NOTE COMPLEMENTAIRE AU DOSSIER D'AUTORISATION DE PENVENAN MEMOIRE EN REPONSE AUX RECOMMANDATIONS DE L'IGEDD

Travaux de restructuration de la station d'épuration de Penvénan

La présente note a pour but de répondre aux recommandations faites par l'autorité environnementale dans son avis du 11 mai 2023 concernant la demande d'autorisation environnementale relative à la restructuration de la station d'épuration de Penvénan.

Figure 3 : Tracé de la canalisation de refoulement des effluents de Camlez – Carte des zones humides

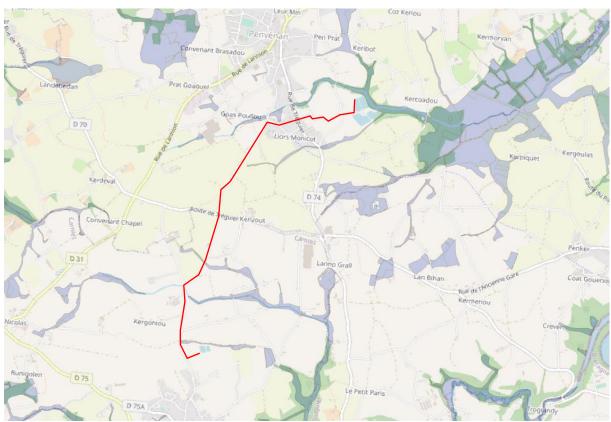
1 – « L'AE recommande d'élargir le périmètre de l'étude d'impact à l'ensemble des travaux constitutifs du projet, ce qui doit au moins inclure la construction de la conduite de refoulement permettant d'envoyer les eaux usées de Camlez vers la STEU de Penvénan et celle du poste de transfert associé, ainsi que les démantèlements des installations existantes. »

Vous trouverez ci-dessous le tracé et les caractéristiques de la canalisation. (Extrait du dossier de consultation de Lannion Trégor Communauté).

Canalisation PEHD DN110 PN10, longueur: 3 875 ml.

La canalisation sera posée en accotement avec un fonçage sous la route départementale.

Aucune zone humide n'est traversée.

Figure 14 : Zone de protection forte de la façade NAMO

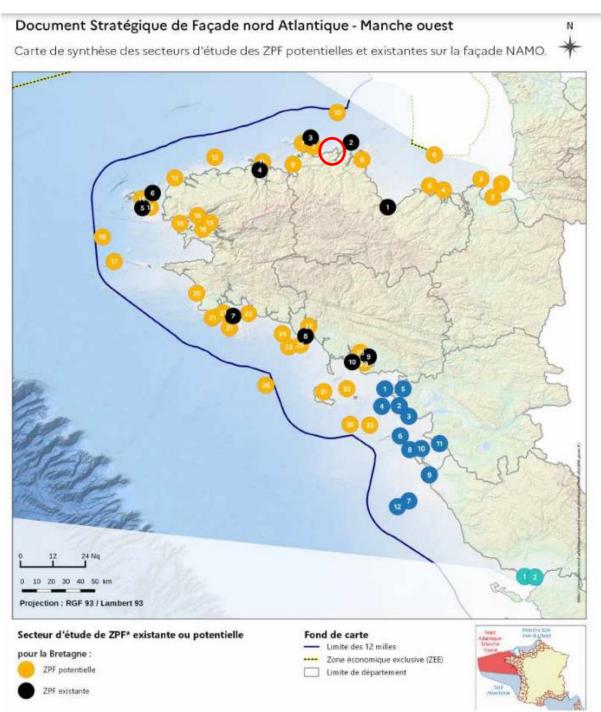
<u>19 – L'Ae recommande de compléter le dossier par une analyse de la compatibilité du projet avec l'ambition portée par les documents de planification du milieu marin.</u>

Le rejet de la STEP de Penvénan ne se trouve pas dans une zone de protection forte de la façade NAMO.
